Aktenzeichen:  
22.5-3-5382056-100/10/  
bei Antwort bitte angeben

### **Kampfmittelbeseitigungsdienst (KBD) / Luftbildauswertung**

Sankt Augustin, Bebauungsplan Nr. 524 Gärten der Nationen

# Ergebnis der Luftbildauswertung 22.5-3-5382056-100/10

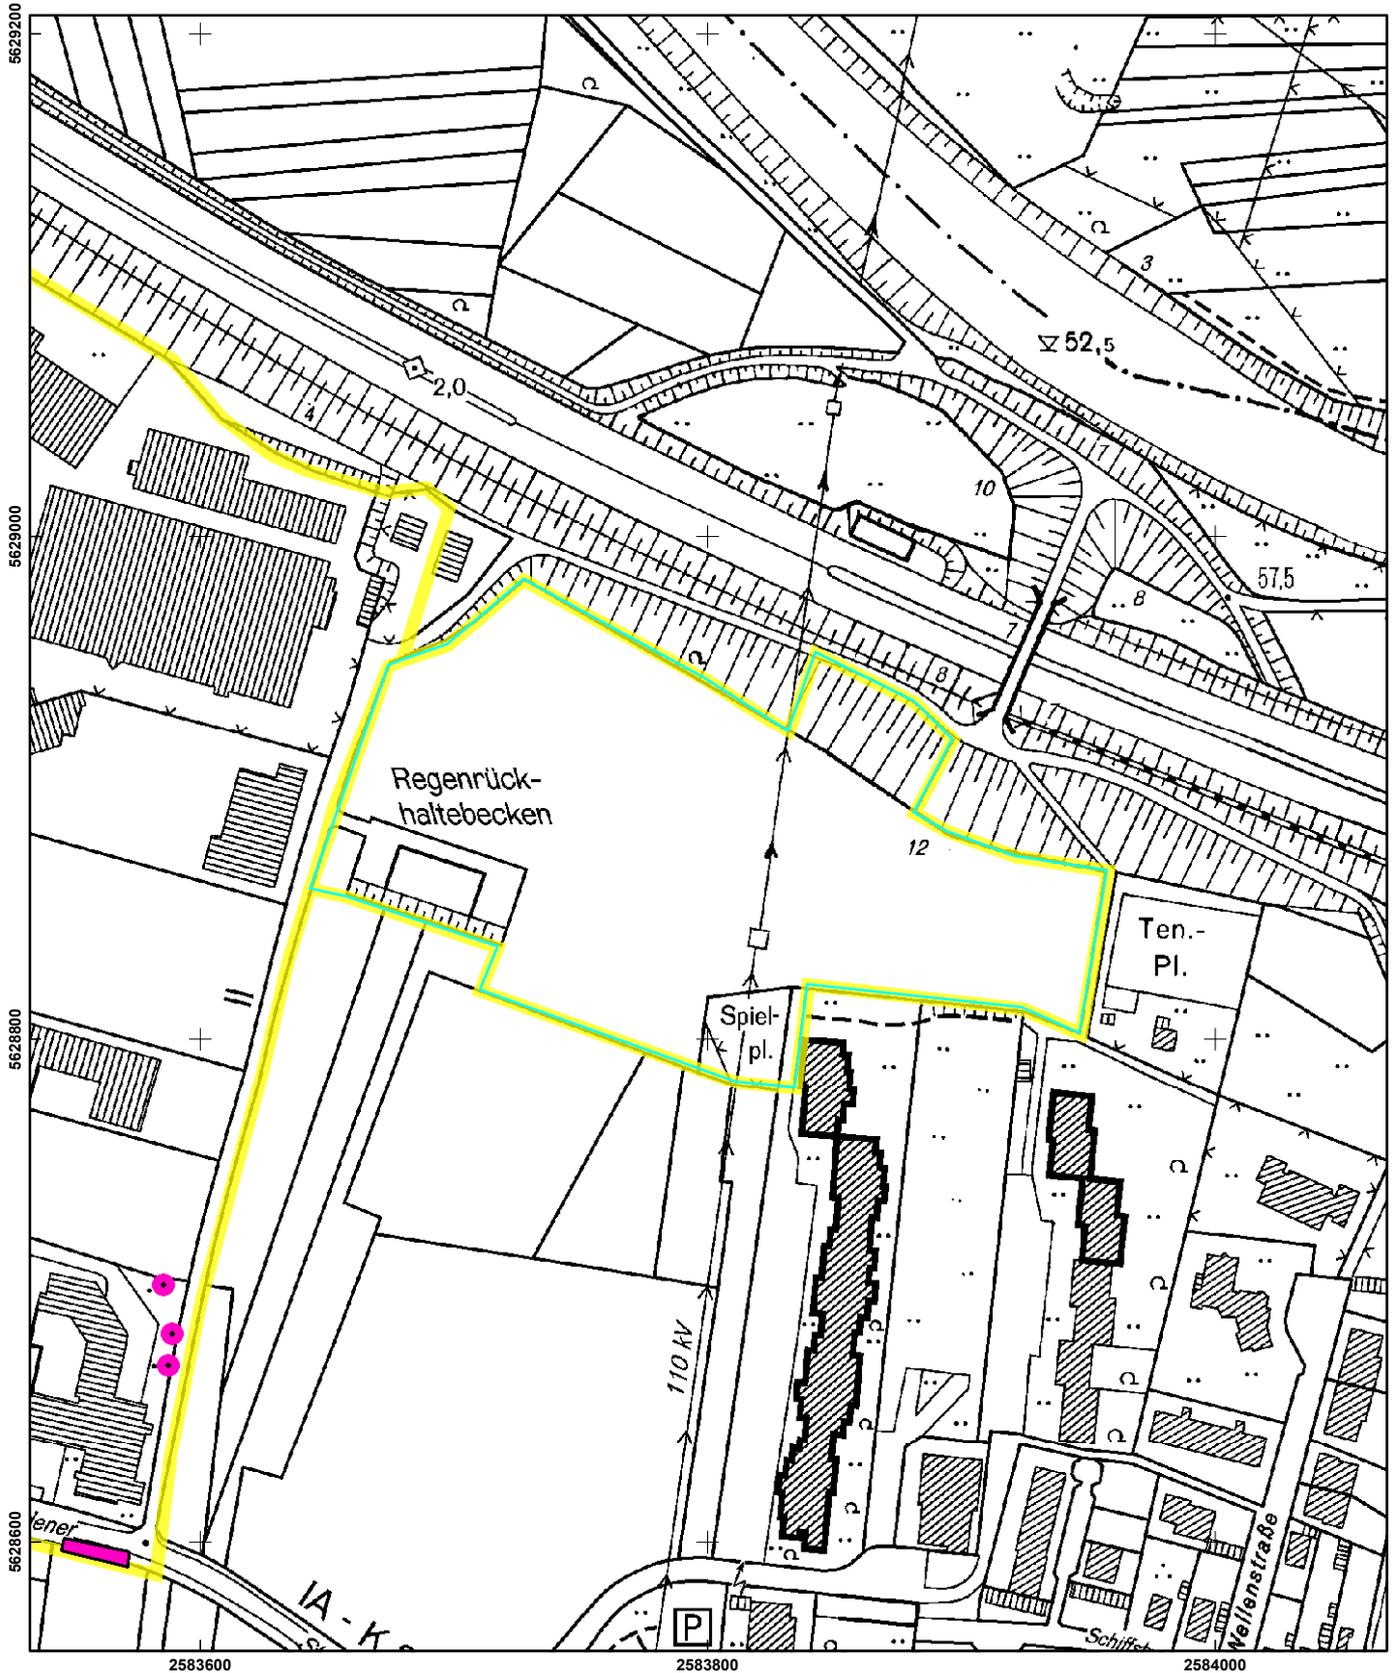
Die Auswertung des o.g Bereiches war möglich.

Die beantragte Fläche liegt in einem Bombenabwurfgebiet. **Ich empfehle eine geophysikalische Untersuchung der zu überbauenden Fläche.** Sofern es nach 1945 Aufschüttungen gegeben hat, sind diese bis auf das Geländeniveau von 1945 abzuschleifen. Diese bauseitig durchzuführende Arbeit vorbereitender Art sollte, falls keine anderen Gründe dagegen sprechen, zweckmäßigerweise mit Baubeginn durchgeführt werden. Zur genauen Festlegung des abzuschleifenden Bereichs und der weiteren Vorgehensweise wird um Terminabsprache für einen Ortstermin mit einem Mitarbeiter des KBD gebeten. Vorab werden dann zwingend Betreuungserlaubnisse der betroffenen Grundstücke und eine Erklärung inkl. Pläne über vorhandene Versorgungsleitungen benötigt. Sofern keine Leitungen vorhanden sind, ist dieses schriftlich zu bestätigen.

**Erfolgen zusätzliche Erdarbeiten mit erheblichen mechanischen Belastungen wie Rammarbeiten, Pfahlgründungen etc. empfehle ich eine Sicherheitsdetektion. Die weitere Vorgehensweise ist dem beiliegenden Merkblatt zu entnehmen.**
